第2工区		第1回変更
施工年度	平成 27 年度	
工 事 名	(仮称) 東部公園スポレックスゾーン園路整備 (2工区) 工事	
公 園 名	(仮称) 東部公園	
工事箇所	水戸市渋井町、浜田町地内	
図面種別	位 置 図	
縮 尺	1:25,000	
図面番号	全 43 葉の内 1 号 (1/1)	
内容表示	～

道路計画平面図

第1回変更

施工年度	平成 27 年度
工 事 名	(仮称)東部公園スポレクゾーン道路整備(2工区)工事
公 園 名	(仮称) 東部公園
工事箇所	水戸市渋井町、浜田町地内
図面種別	道路計画平面図
縮 尺	1:1,000
図面番号	全 43 葉の内 3 号 (1/1)
内容表示	~

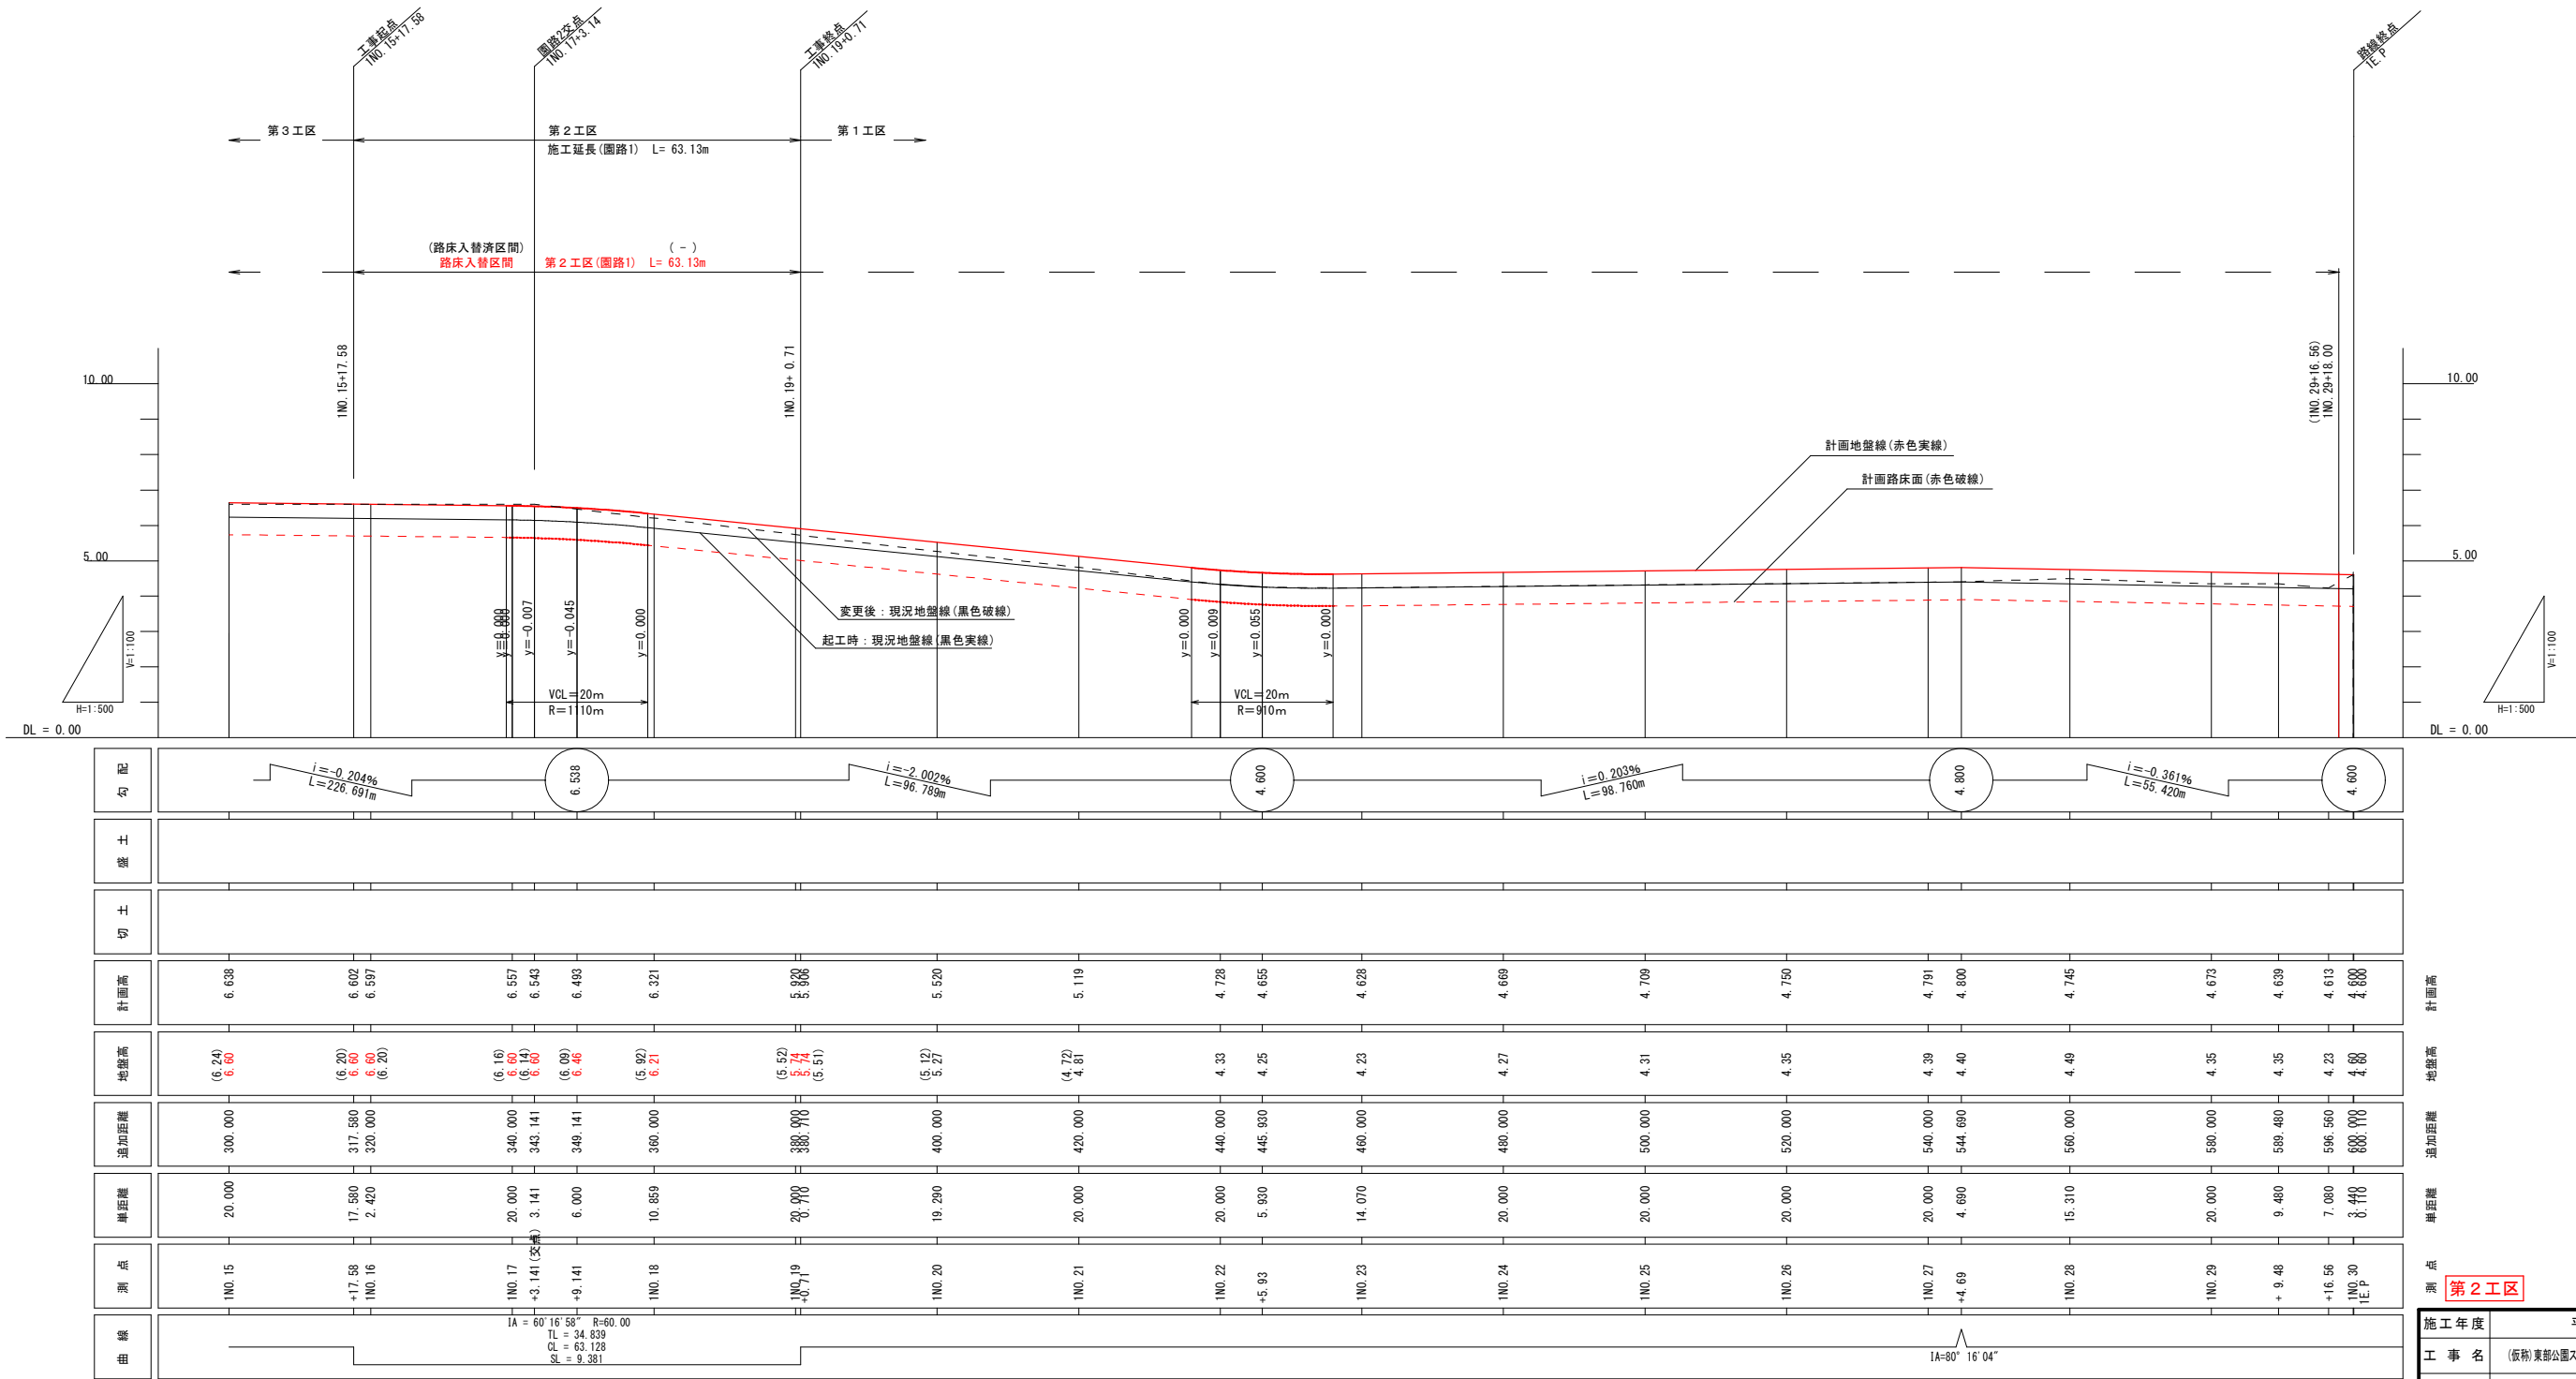
削除 (路床入替済区間)
変更 路床入替追加区間

変更追加
敷鉄板設置撤去
22×1524×6096 N=10枚

変更追加
敷鉄板設置撤去
22×1524×6096 N=44枚

※全路線路床入替(t=500)施工

道路施設計画平面図

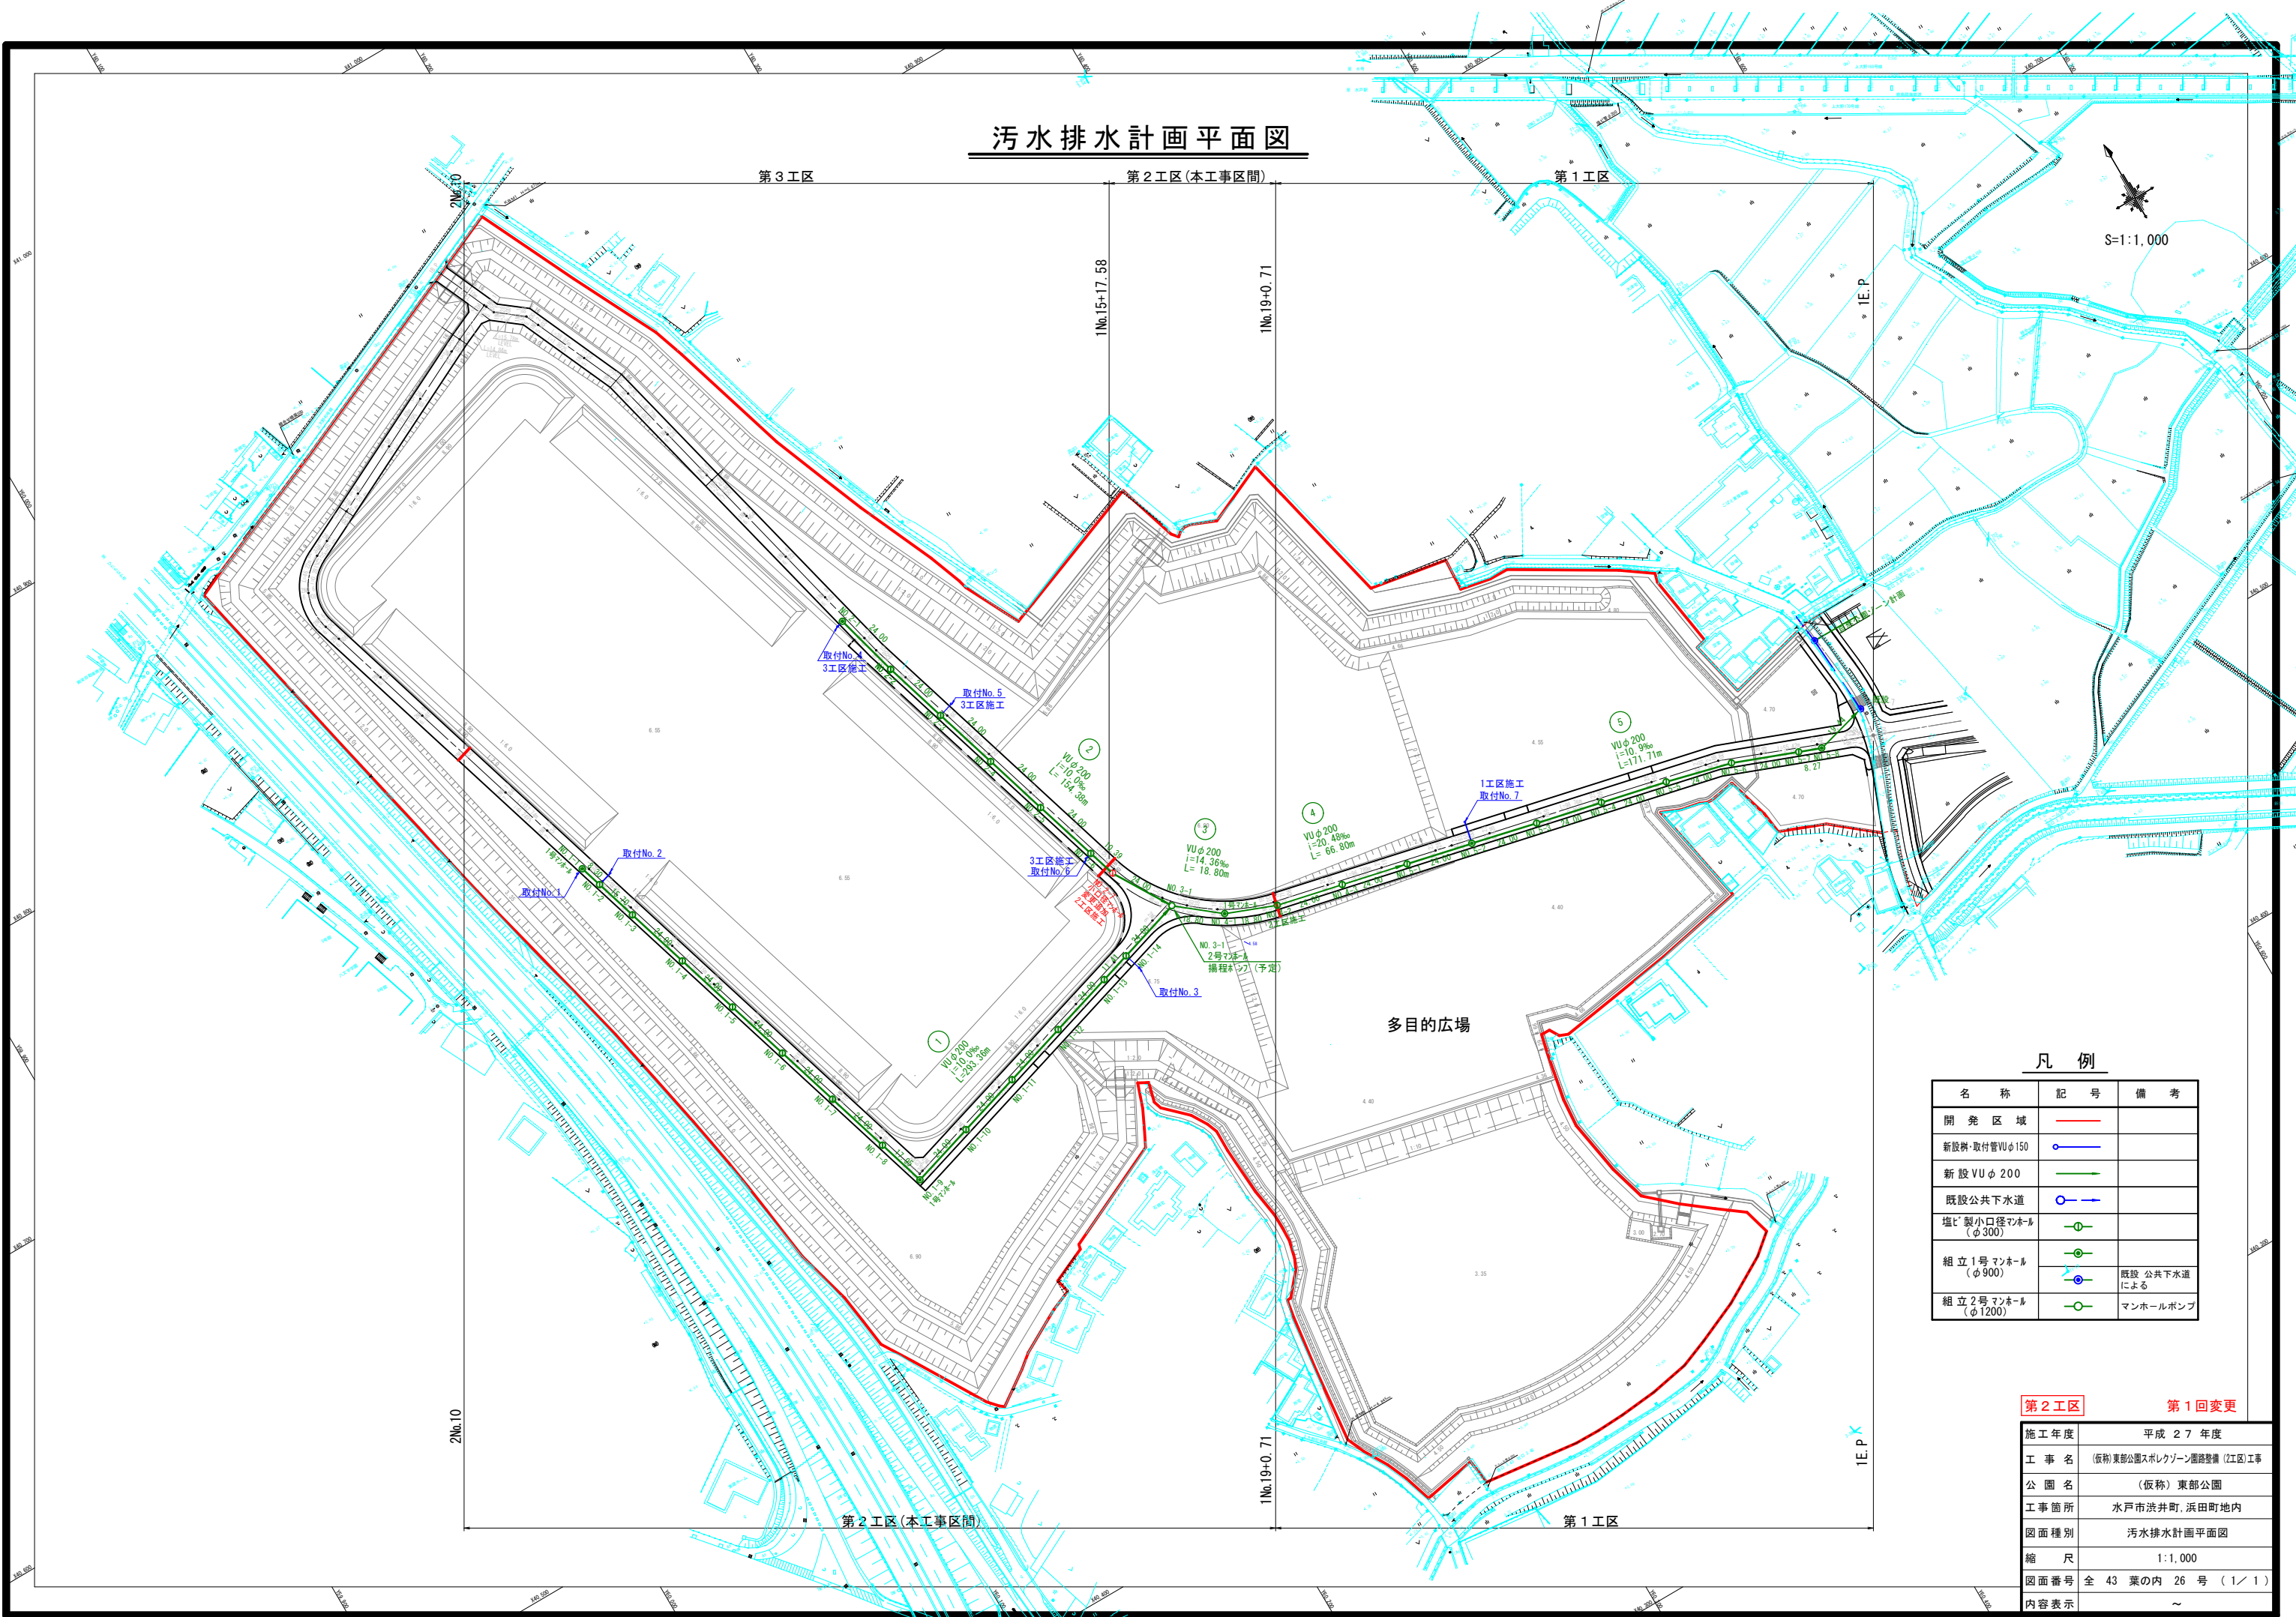
削除 (1No.10~1E.P 路床入替済区間)
変更 1No.10~1E.P 路床入替追加区間 ※全路線 路床入替 (t=500) 施工

汚水排水縦断図-1

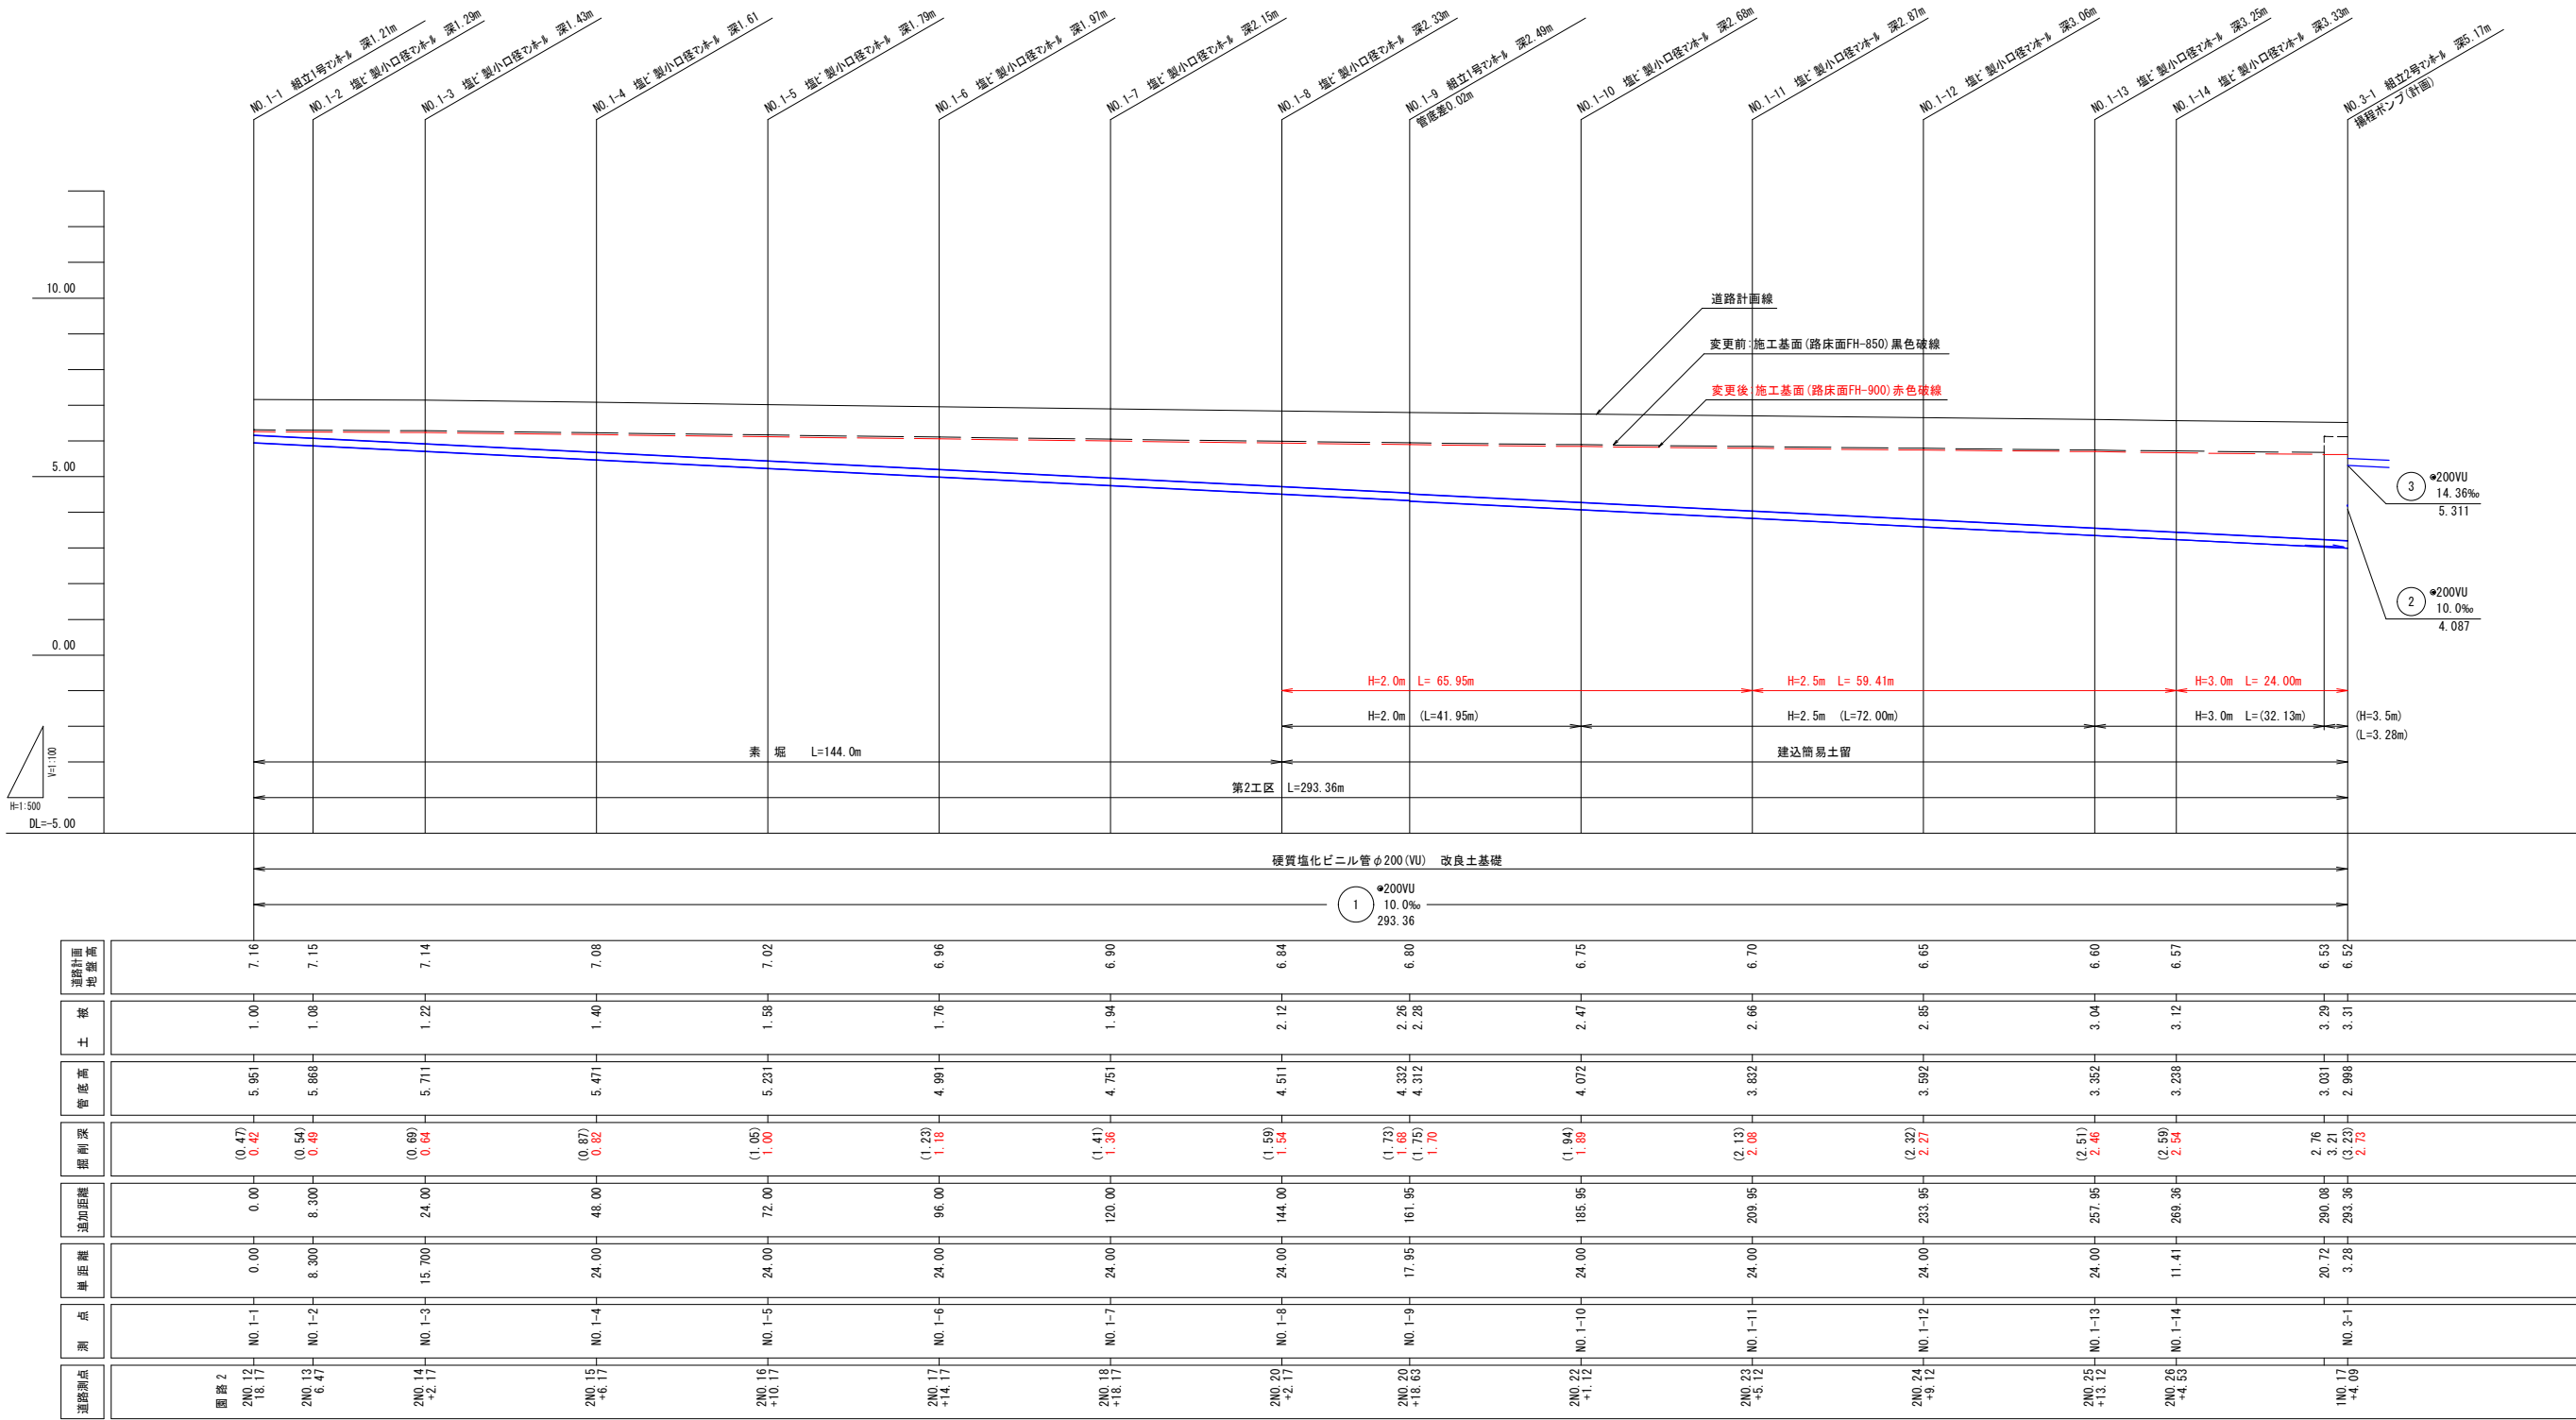
※変更前 掘削深は、施工基面(計画高-0.40・0.85m)からの深さ。
※変更後 掘削深は、施工基面(計画高-0.90m)からの深さ。
